Onderwerp	Bijlage(n)
Vossenpels en Pelseland	2

4.8 Straatnaamgeving Vossenpels en Pelseland

Vossenpels en Pelseland

2008 – Tekening 275301 *(gedeelte)*

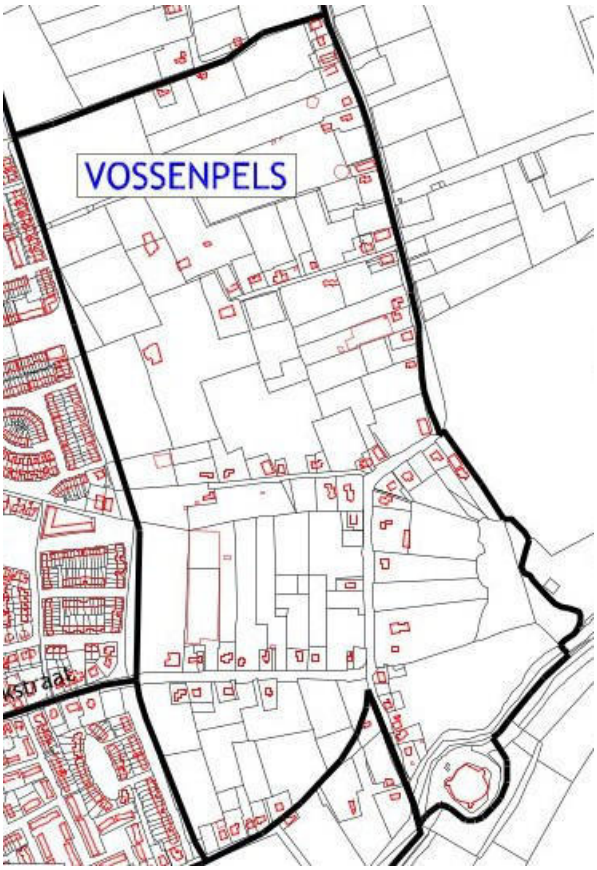
De geometrie van de buurten is niet in overeenstemming met de huidige situatie. Hieronder staan de buurten op tekening 275301, gedateerd 23-04-2008, en de wijken op de KaartViewer (bronbestand 29-01-2025).
)

2008 – Tekening 275301 *(gedeelte)*

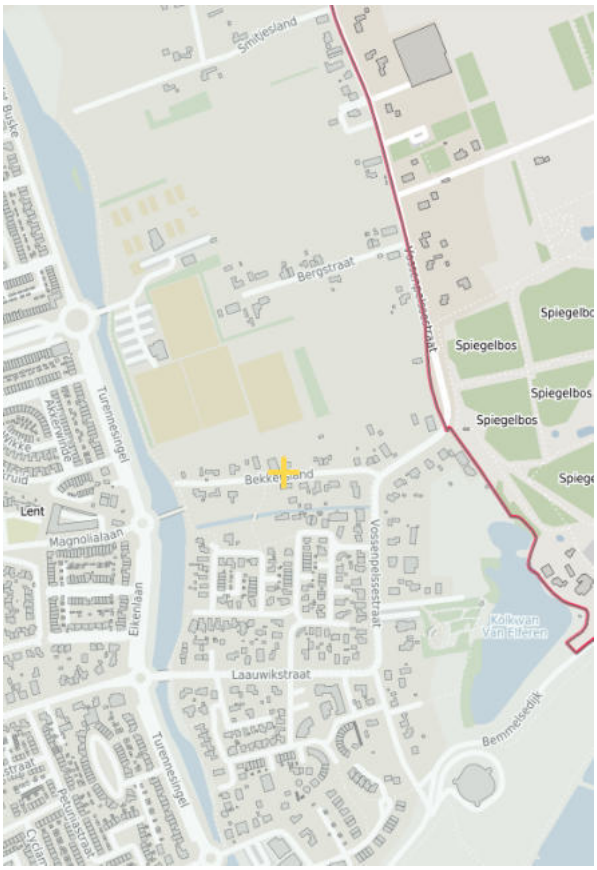
Het gedeelte ten noorden van het Zandsepad (ID 0268300000001855) in de wijk Ressen maakt deel uit van Pelseland, maar komt niet voor in de Landelijk Voorziening BAG. Alleen het Zandsepad (ID 0268300000000435) in Lent maakt deel uit van Pelseland (ID 0268300000001554). Er is ook openbare ruimte van het type 'weg' met de naam Pelseland (ID 0268300000000468) in Lent.

De buurtnamen zijn voor het eerst op 15 december 1999 door de raad vastgesteld. Het gedeelte ten zuiden van Vossenpels (ID 0268300000001553) maakt deel uit van De Stelt (ID 0268300000001548). Voor het raadsbesluit d.d. 4 juni 2008 maakte het gedeelte tussen de Steltstestraat (ID 0268300000000429) en de Vossenpelssestraat (ID 0268300000000431) met Huis de Stelt (ID 0268300000001938) van de type ‘weg’ deel uit van Vossenpels.
